УМиСР государственного предприятия «УДМСиб Мингорисполкома» по объекту 21.70.23. "Экспериментальный многофункциональный комплекс "Северный берег". Возведение ул. Проектируемая №4 от ул. Павлины Меделки до Долгиновского тракта в г. Минске» сообщает, что проектно-сметной документацией (21.70.23 ГП, лист 13) предусмотрено повторное применение ограды ОГ-1. Фактически повторно применить стойки на ограду ОГ-1 не предоставляется возможным в связи с тем, что данные стойки забетонированы в монолитную железобетонную ленту на глубину более 1 м.

Экспериментальный многофункциональный комплекс "Северный Берег". Возведение ул.Проектируемая №4 от ул.Павильны Медведки до Долгитовского тракта в г.Минске.		Лист	Листов
		С	13
Изм.	Колуч.	Лист № док.	Подп.
Разработал	Бандюч В.		10.02.25
Проверил	Глаголева		10.02.25
ГАП	Соловьева		10.02.25
И. контроль	Курей		10.02.25
Утвердил	Лавицкий		10.02.25
Минский горисполком УП "МИНСКИНЖПРОЕКТ"		План ограды ОГ-1 Разрез 1-1

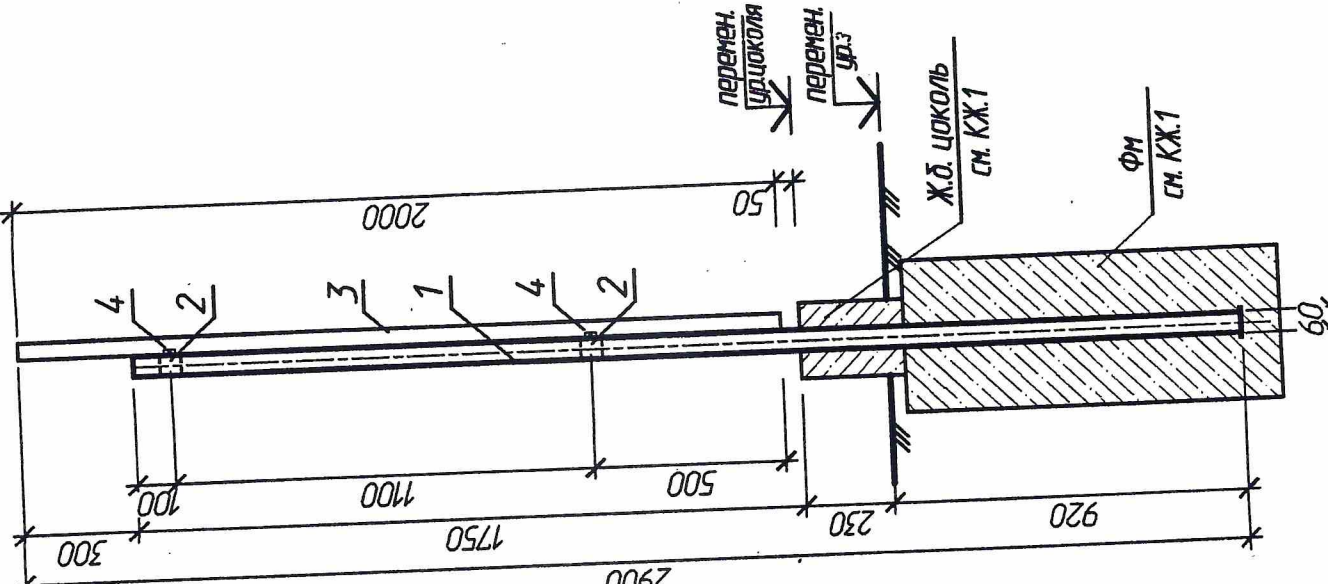
На основании вышеизложенного просим Вас внести изменения в проектно-сметную документацию в части замены повторно использованных стоек ОГ-1 на новые.
